**Comité de Expertos en Transporte de Mercancías
Peligrosas y en el Sistema Globalmente Armonizado
de Clasificación y Etiquetado de Productos Químicos**

**Informe del Comité de Expertos en Transporte de
Mercancías Peligrosas y en el Sistema Globalmente
Armonizado de Clasificación y Etiquetado de
Productos Químicos sobre su octavo período
de sesiones**

**Enmiendas de la sexta edición revisada del Sistema Globalmente
Armonizado de Clasificación y Etiquetado de Productos
Químicos (SGA) (ST/SG/AC.10/11/Rev.6)**

Figura 39.1 a)

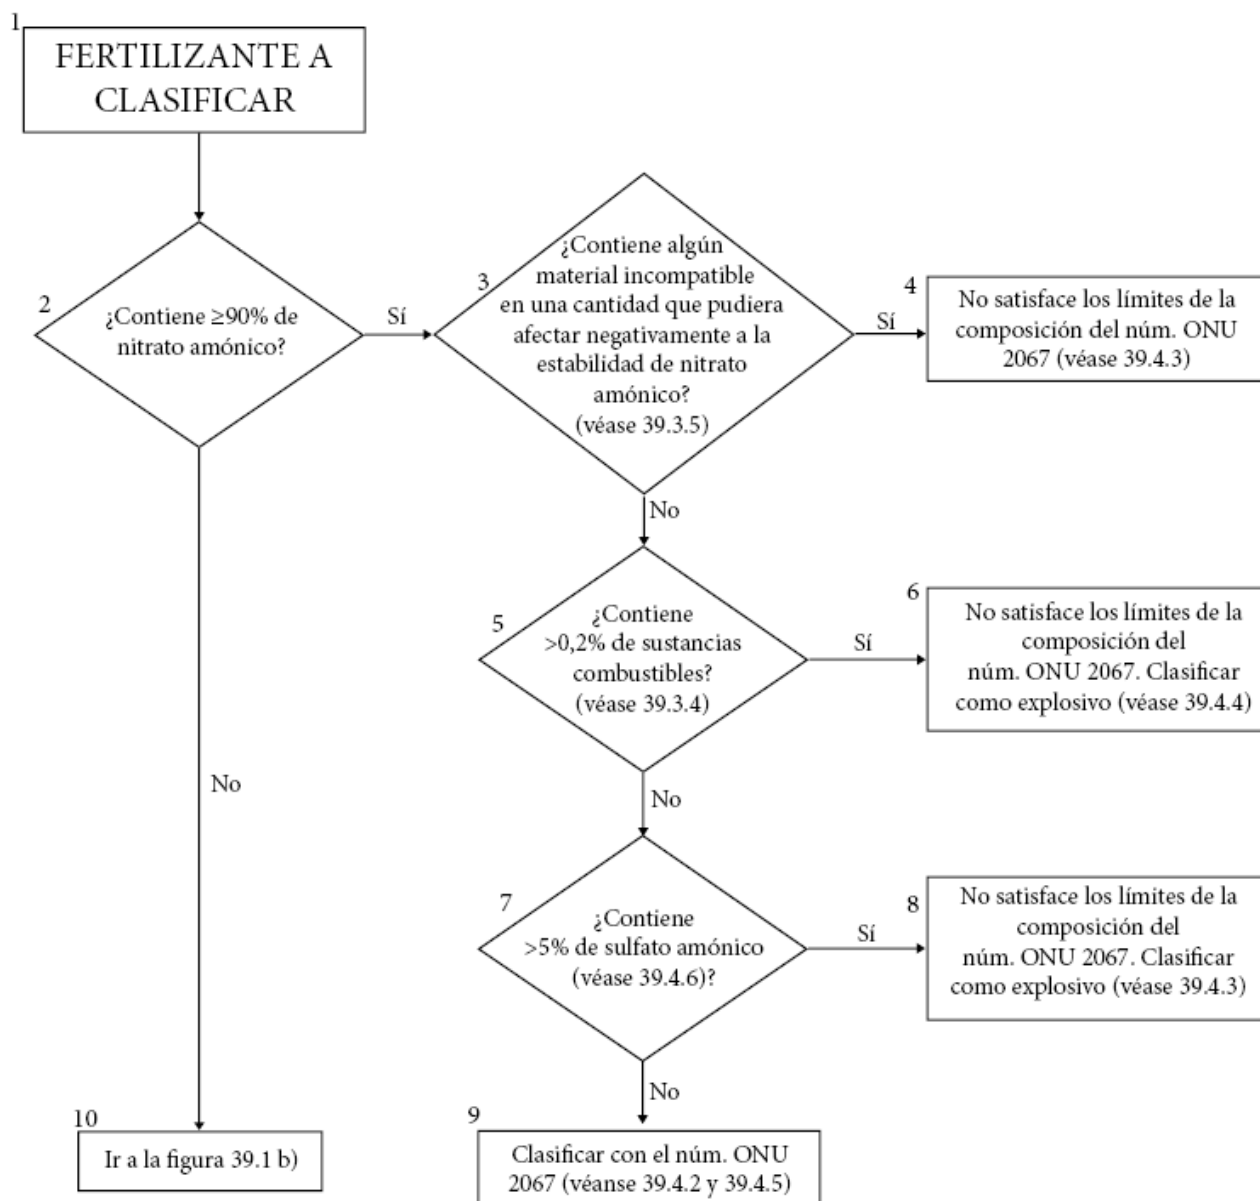
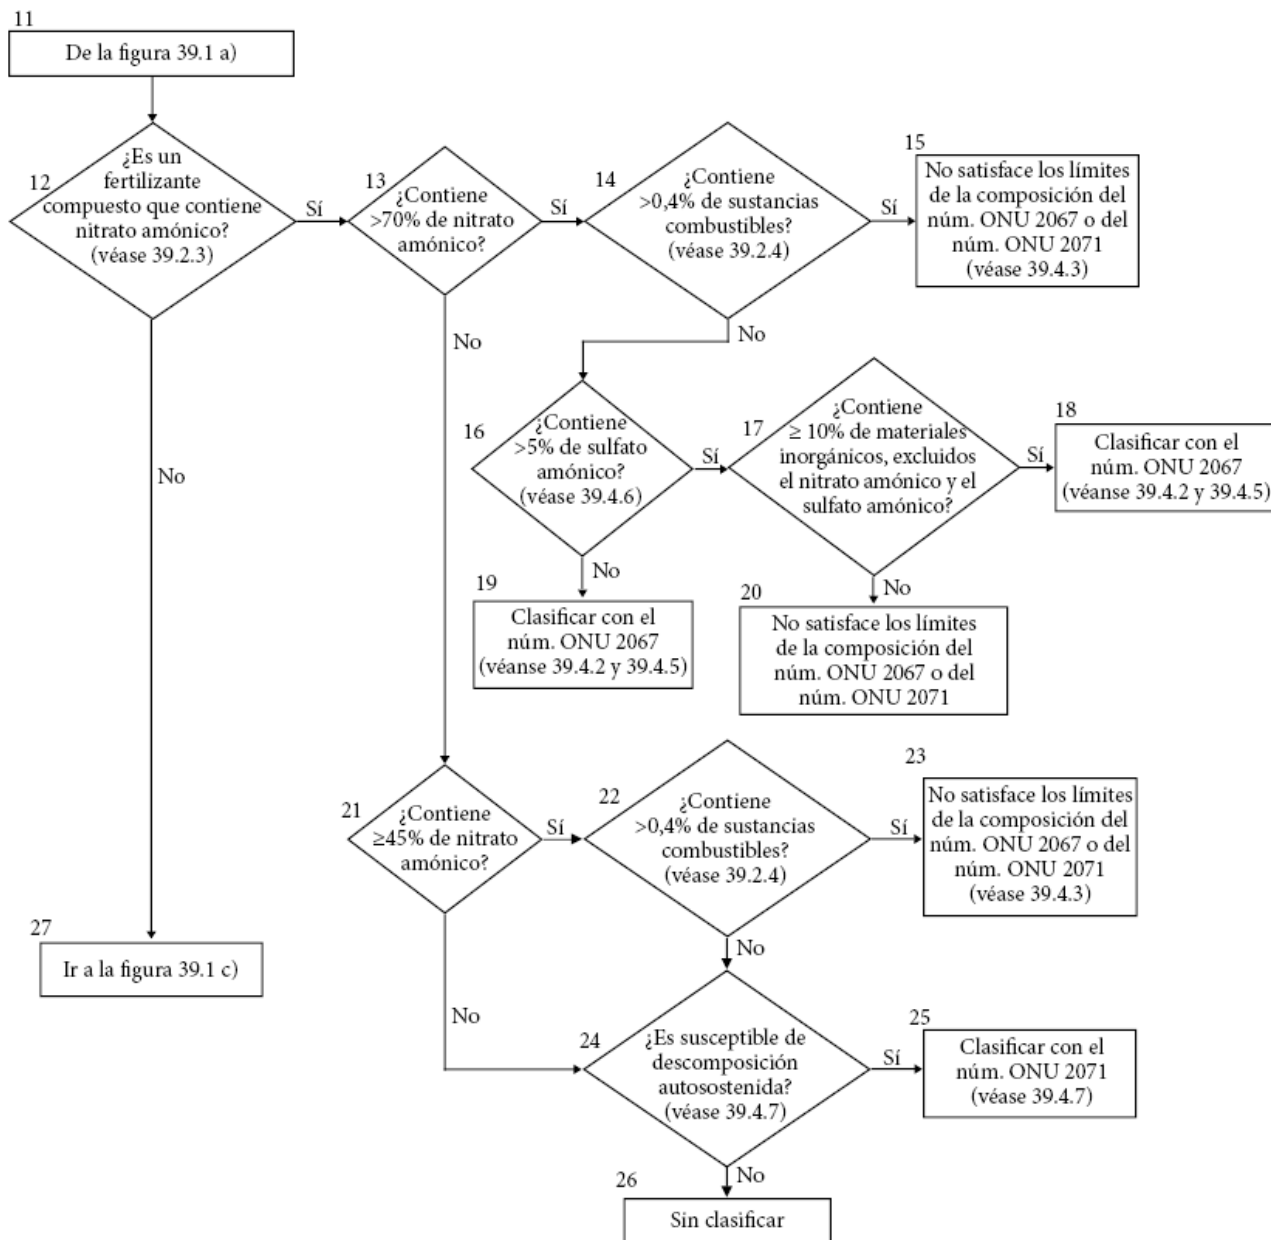
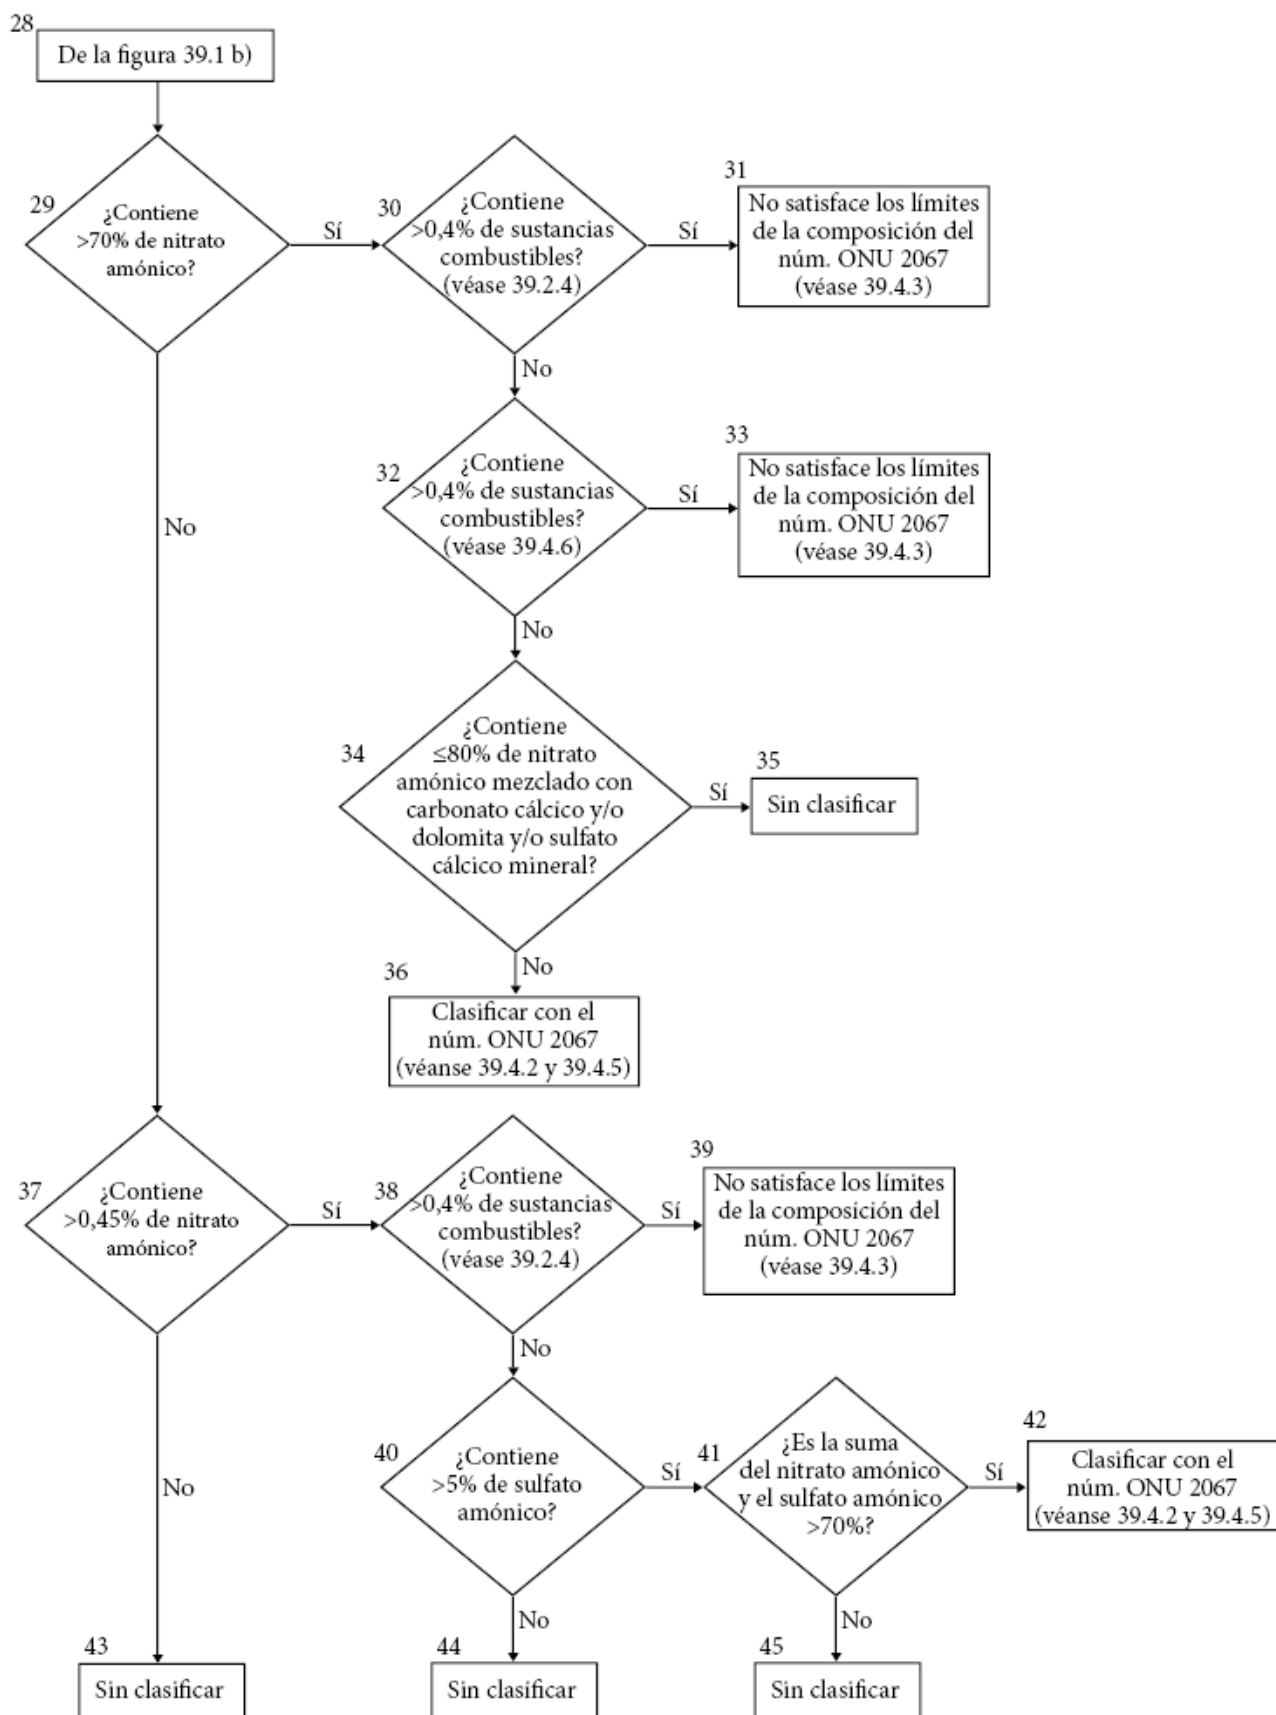
Añádase la nueva sección 39 siguiente:

39.5.1 Los fertilizantes a base de nitrato amónico se clasificarán con arreglo al diagrama que figura a continuación.

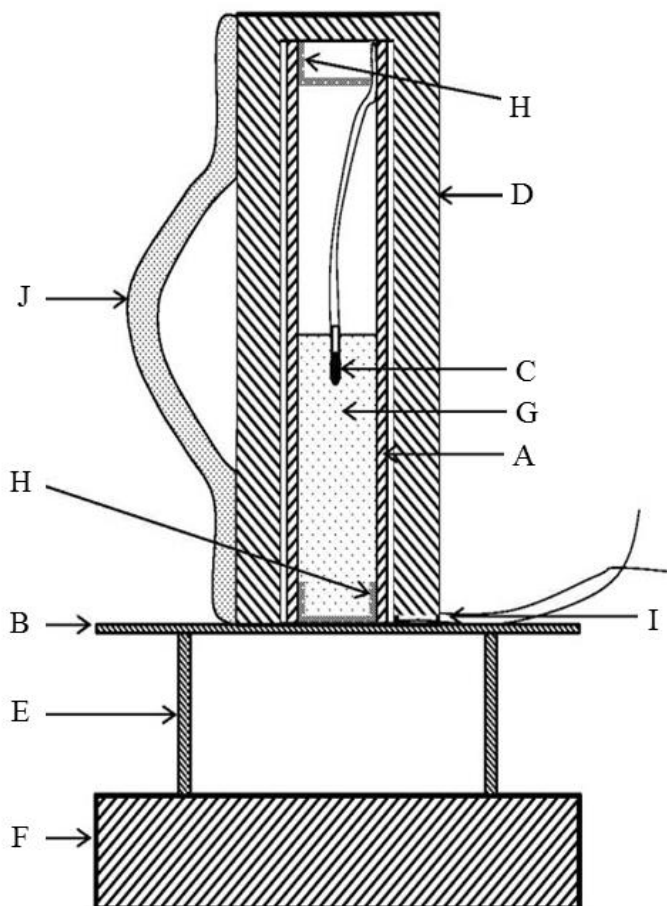
Añádase una nueva sección 2 que diga lo siguiente:

Un tubo de muestra de cartón o aglomerado con un diámetro interior mínimo de 25 mm y una altura máxima de 154 mm con un espesor máximo de pared de 3.8 mm, cerrado en la base con un disco, tapa o tapón fino de cartón o cartulina que es justo lo suficiente para retener la muestra;
